Notat

Vedrørende: Høring af berørte myndigheder om afgrænsning af miljøkonsekvensrapporten for 'Klimatilpasning af Stenløse by'

Den 28.03.2019

Sagsnummer:
18/16833

Rekreative muligheder langs Stenløse å i gældende lokalplaner

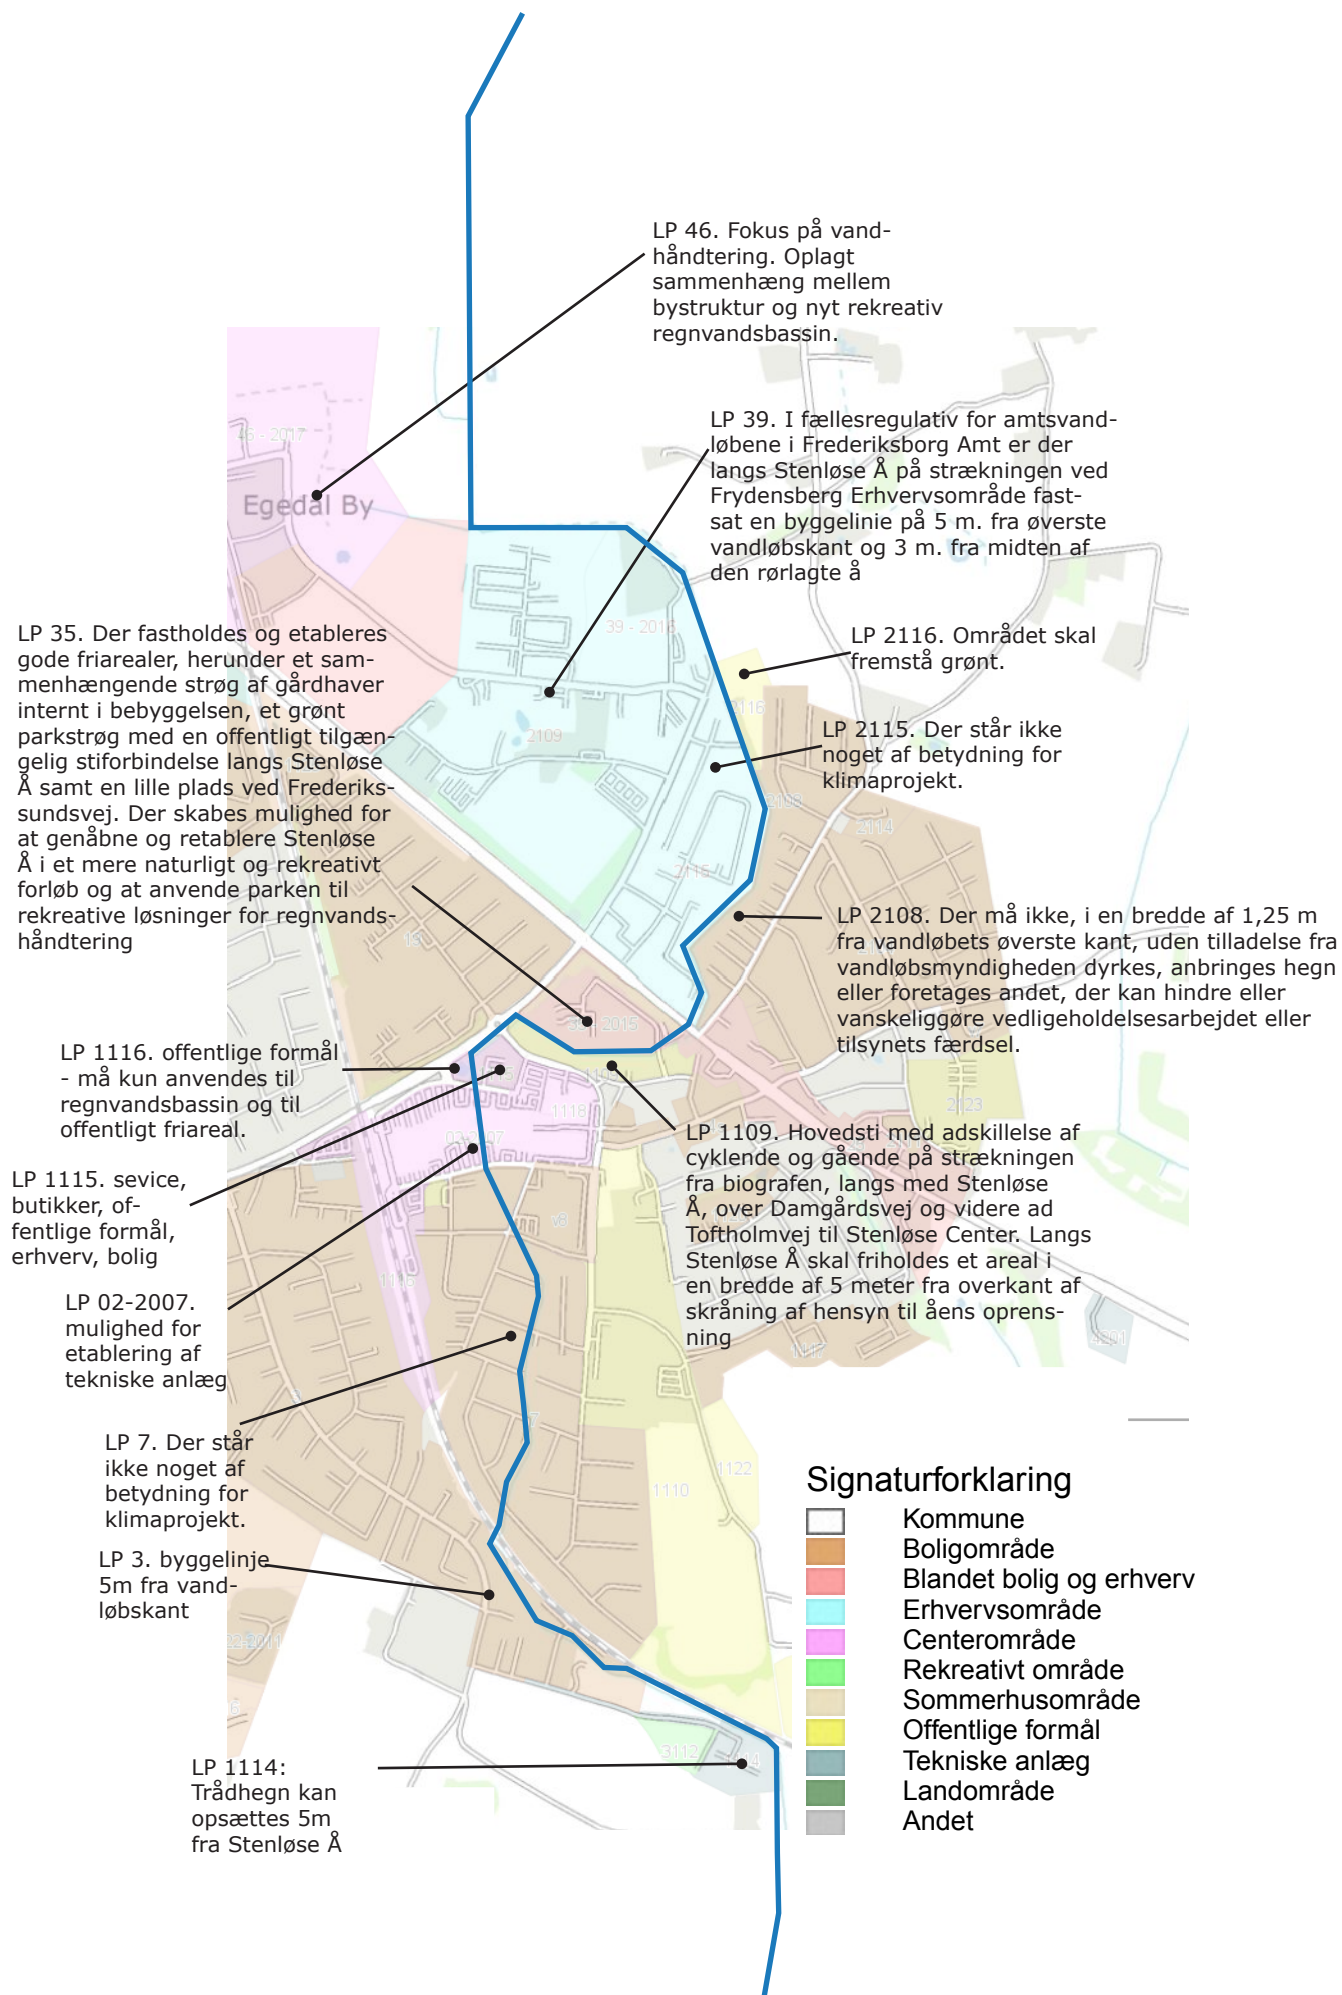
Dog skal vi gøre opmærksom på, at Stenløse Å i Lokalplan 35 - Fortætning langs Frederikssundsvej og ved Damgårdsparken, flere steder beskrives som et rekreativt element på fællesarealet. Det fremgår bl.a. af § 10.9, at Stenløse Å skal indgå som et markant rekreativt element i parken.

Hvad angår det nye åtracé i landskabet udenom byen, må det forventes, at anlægget kræver landzonetilladelse. Præcis på hvilke strækninger skal vurderes nærmere, når der foreligger mere detaljerede tegninger og beskrivelser.

Ingen bemærkning til afgrænsningen. De gør dog opmærksom på, at der er krav i Lokalplan 35 til vandløbet og behov for landzonetilladelser.

Taget til efterretning.
